東海第二発電所

工事計画認可申請に係る論点整理について

平成30年5月17日

日本原子力発電株式会社

図3 防潮堤ルート変更後の浸水深分布拡大図 (東一なしモデル)

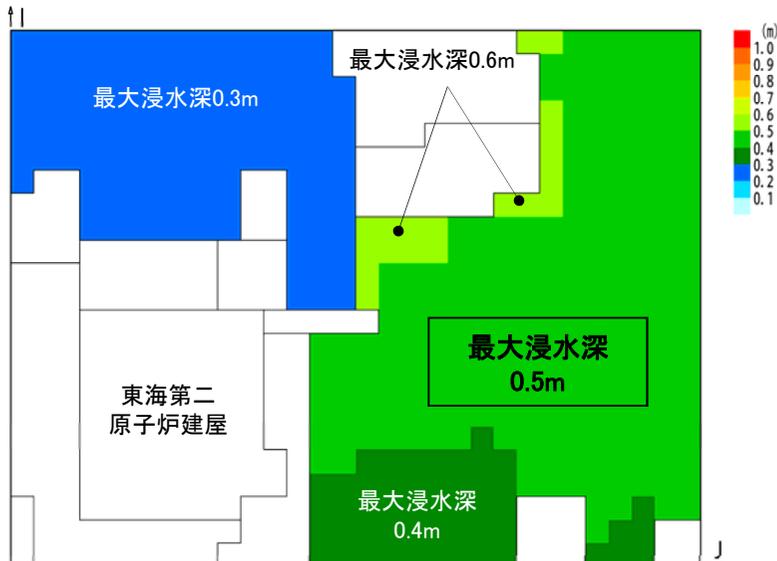
- ・原子炉建屋南側エリアにおいて浸水深の局所的な上昇は認められなかった。

追加した東海発電所建屋は、原子炉建屋南側エリアから見ると、津波の流入方向の上流側に存在することから、津波の影響が緩和される結果が得られている。

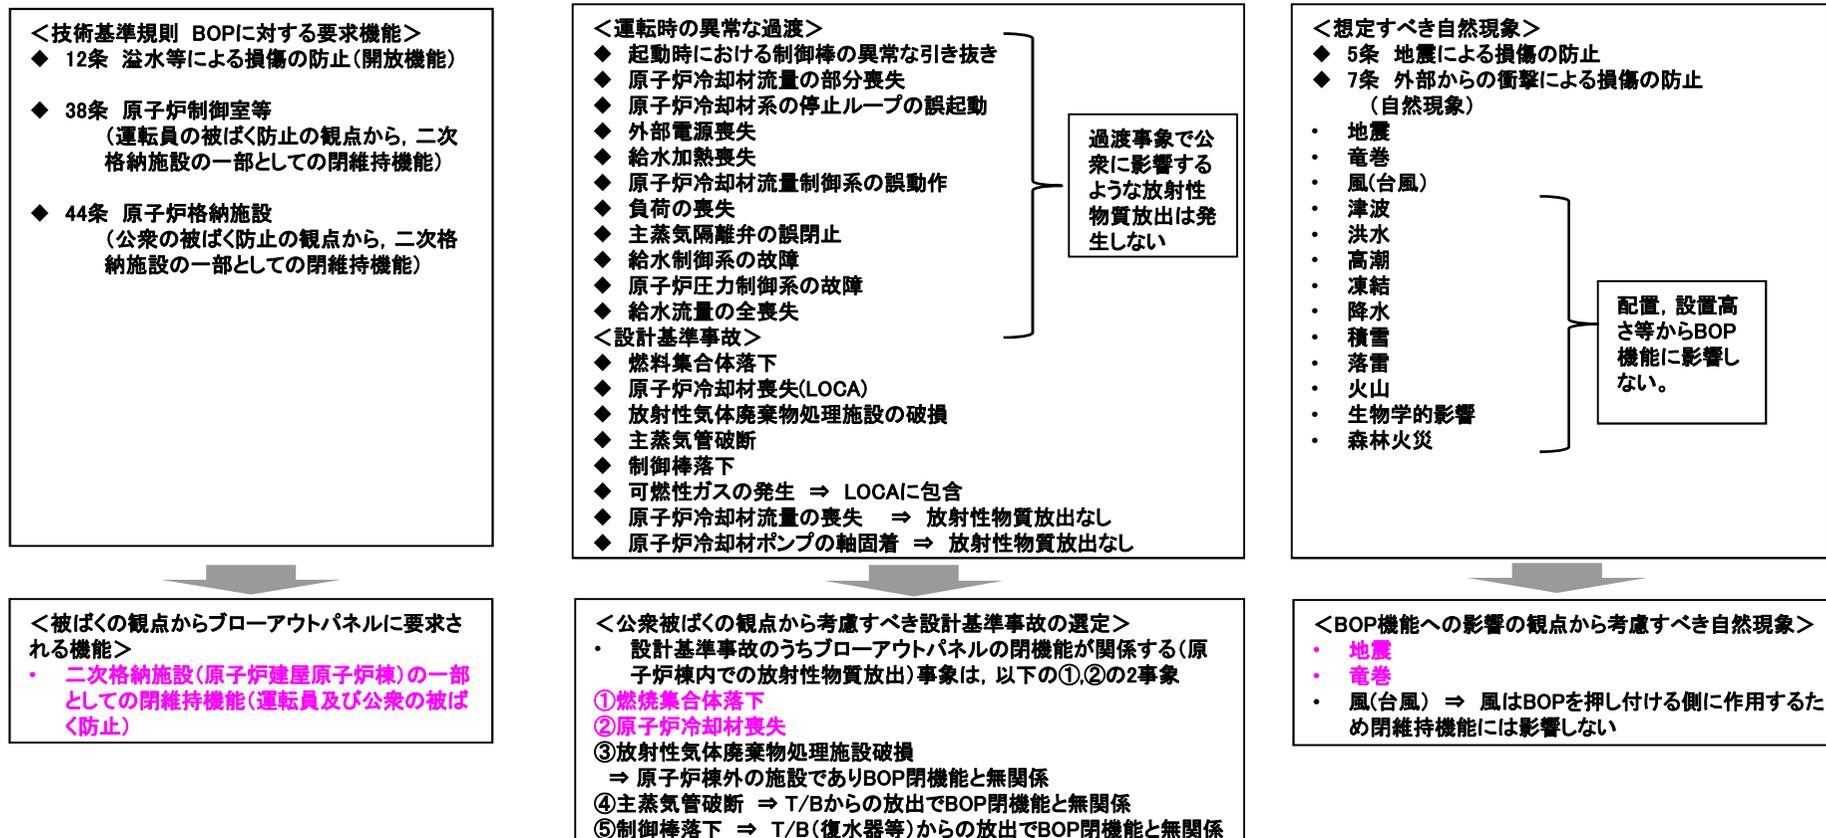
ブローアウトパネルの要求事項に対して、考慮すべき自然現象発生後に設計基準事故が発生する場合、逆に設計基準事故後に自然現象が発生する場合に、公衆被ばくの影響の観点から整理すること。

- ◆ 公衆の被ばく影響の観点から開放機能に影響を与えないよう耐震性を確保することで、設計基準事故後4日以降に自然現象により、ブローアウトパネルが開放した場合でも、被ばく量は判定基準5mSv及び設計基準事故で最も被ばく量の大きい主蒸気管破断事故の評価値 1.8×10^{-1} mSv未満であることを確認した。なお、Sdの発生が有意となる時期は、約0.77年後(約281日後)である。
- ◆ 中央制御室運転員の被ばく影響の観点から開放機能に影響を与えないよう耐震性を確保することで、設計基準事故後73日以降に自然現象によりブローアウトパネルが開放した場合でも、被ばく量は判定基準100mSv未満であることを確認した。なお、Sdの発生が有意となる時期は、約0.77年後(約281日後)である。
- ◆ 通常運転時にブローアウトパネルが開放した場合には、保安規定に従い原子炉停止するため平常時被ばく量に大きな増加はない。
- ◆ 以上のことから、以下をブローアウトパネルの設計方針とする。
 - ・被ばく影響の観点から、基準地震動Sdで開放しない設計とする。
 - ・通常運転時にブローアウトパネルが開放した場合には、保安規定に従い原子炉を停止する。

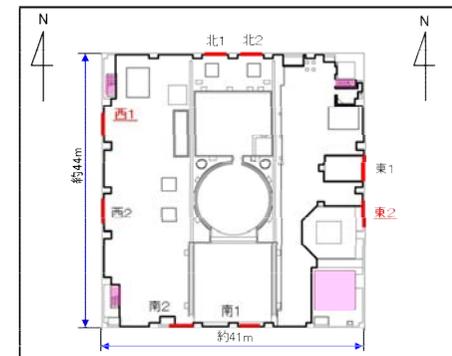
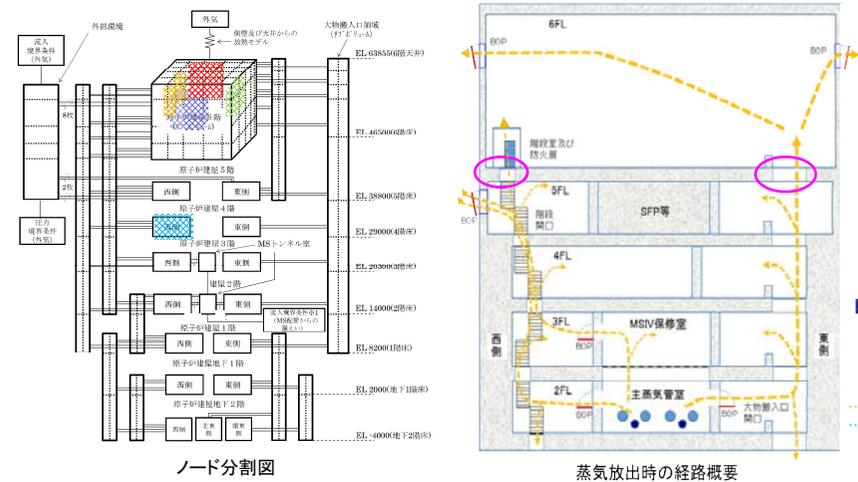
コメント:強制開放装置の位置づけを明確にすること

回答 :原子炉建屋外壁に設置されるブローアウトパネル10枚に作用する主蒸気管破断時の圧力は音速で伝播する。GOTHIC解析によれば,原子炉棟5階のパネル2枚開放後,6階のパネル8枚にも作動圧力以上の圧力が負荷されるため,ブローアウトパネルは開放する。なお,寸法上,下端,若しくは左端(又は右端)を固定した状態でも,上端,若しくは右端(又は左端)は,型枠に干渉せずに開放する。強制開放装置は,念のための装置であることから,自主設備と位置付けている。

5階西側の2枚のBOP開放後でも,6階のBOP(8枚)近傍には1psi(6.9kPa)の圧力が付加されていることを確認

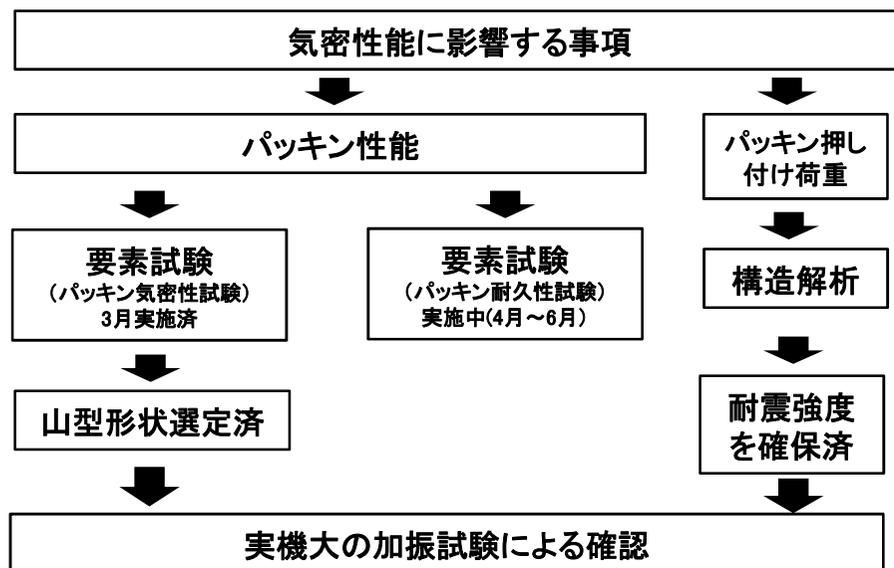
コメント: 設計差圧(6.9kPa)以下で開放する設計(設定値)について、クリップ開放試験結果等を踏まえた考え方について説明すること。

- ◆ 6.9kPa以下で確実にパネルを開放させるため、パネル開放の抵抗力(①クリップの抗力, ②パネル移動時の摩擦力による抗力, ③パネルと躯体間のシール材の抗力)を考慮し、この合計が④差圧による荷重以下とする。
- ◆ クリップは、パネルの左右, 上下で対称となるように設置し、負荷される差圧に対し、可能な限り、抵抗が均一になるように配置する。
- ◆ 6.9kPa以下で確実に開放するようにクリップ数を決定する。

①7200・X(N) + ②約1×10⁴(N) + ③ 約5×10⁴(N) < ④約1.1×10⁵(N)

- ◆ クリップ数を6個を基本として、その妥当性は実機大のモックアップ試験にて確認
- ◆ クリップ数及びクリップ寸法(幅)の変更により開放荷重は調整可能であるため、複数の実機大モックアップ試験装置を準備
